Vysvětlení, změna a doplnění zadávací dokumentace č. 3

„Prostá rekonstrukce trati v úseku Milotice nad Opavou – Brantice – 2.etapa“

evidenční číslo VZ: 63525110

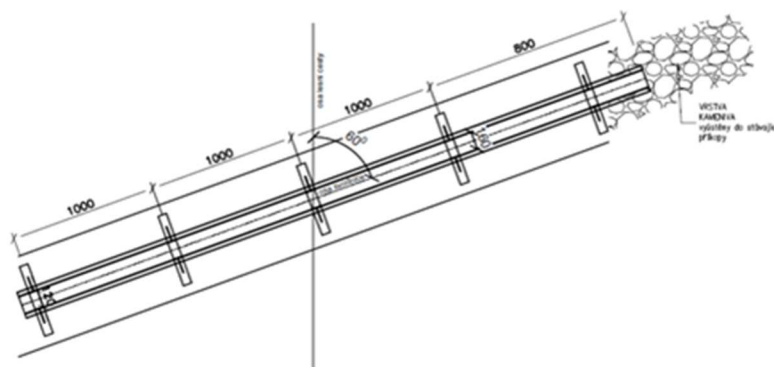
V rámci vysvětlení č. 2 v dotazu č. 3 potvrzujete správnost výměry u podkladního betonu příkopových zídek.

Chápe tedy uchazeč správně, že Zadavatel uvažuje s podkladním betonem dle výpočtu ve VV o tloušťce pouhého 1cm ((200,0+375,0)*1,90*0,01"podkladní beton pod J žlaby")?

Zadavatel potvrzuje, že u položky poř.č. 38 na listu SO 02.16.1 – příkop v Dílu 4_2-3 s VV k 1.7.2025 byla chybně uvedena tl. podkladního betonu a v souvislosti s touto položkou byla u položky p.č. 50 chybně uvedena výměra podkladního betonu.

Proto zadavatel přistupuje ke změně zadávací dokumentace (k úpravě původního výkazu výměr; na profilu označeno jako Díl 4_2-3 Soupis prací s VV k 1. 7. 2025). Původní výměra 10,925 m3 (tl. podkladního betonu) u položky poř.č. 38 a původní výměra 14,925 m3 podkladního betonu u položky č. 50 neplatí a nahrazuje jí nová výměra, tj. u položky poř.č. 38 (109,250 m3) a u položky poř.č. 50 (113,250 m3).
